主题: 转发: 答复: 20230420001-U0026402001物料外观及结构与样品不一致改善通知

你好, 贵司供货的U0026402001物料, 我司来料检查发现以下异常, 请协助分析原因, 并回复分析报告, 此批物料与我司留样的产品对比不符合, 需做退货处理, 请知晓!

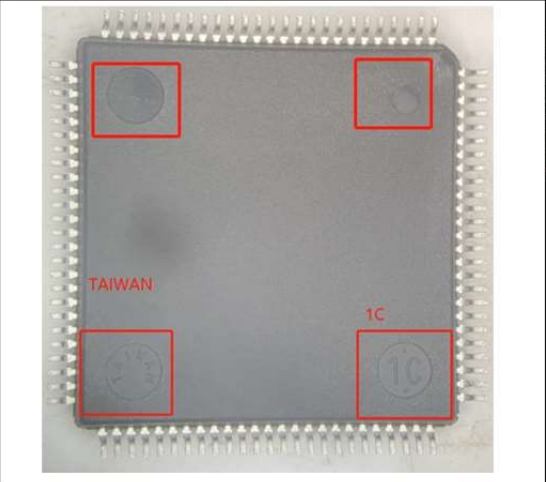
<p>1、来料丝印和样品印字有差异，需要厂商确认丝印命名规则。  2、背面来料没有印字，而样品印了周期等信息。  3、来料的四个圆点和样品不一致，圆点的类型和样品也不一致，其中新来料圈内印字为“TAIWAN”，样品印字为“PHILIPPINES”来料。针对以上外观问题需要回复差异原因。</p>

从你们的描述来看，主要是封测厂不一样造成的，具体情况要等原厂回复。谢谢  
另：已经邮件咨询原厂，请知悉，谢谢

你好! 这个丝印显示物料是一样的, 只是不同封测厂的出货, 在请技术确认回复。谢谢.

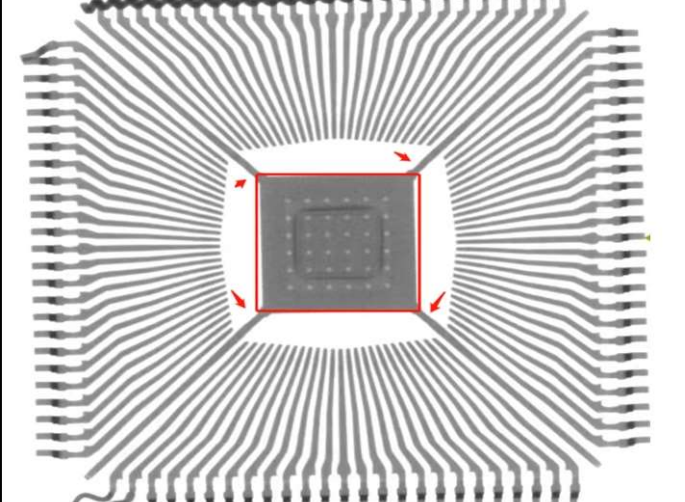
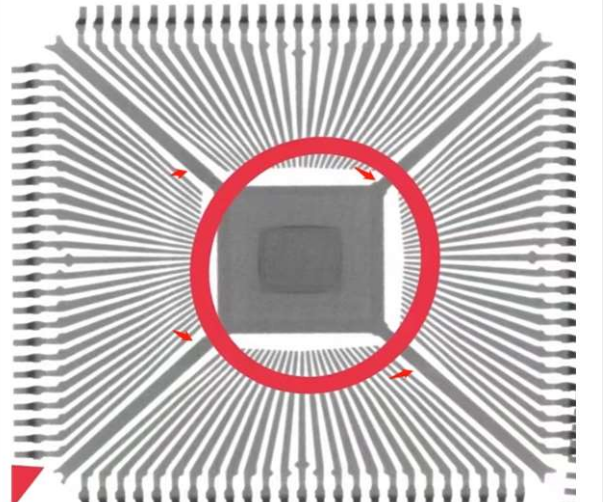
样品	新来料	异常问题
		<p>内部框架与样品不一致，框架线与样品不一致。</p>
